**Oggetto: sito di interesse nazionale di "Pitelli", trasmissione parere tecnico**

**Area ex Ipodec**

**“Progetto definitivo di bonifica”**

**Sito di Interesse Nazionale di Pitelli**

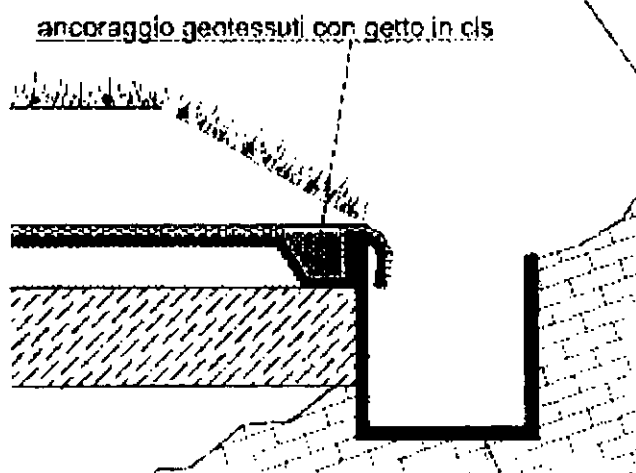
Si chiede ai progettisti di chiarire lo spessore del telo in HDPE che s'intende utilizzare per la copertura: in alcune parti del documento si parla di 2 mm, in altre di 2,5mm (figura 8 e 9 della relazione tecnica).
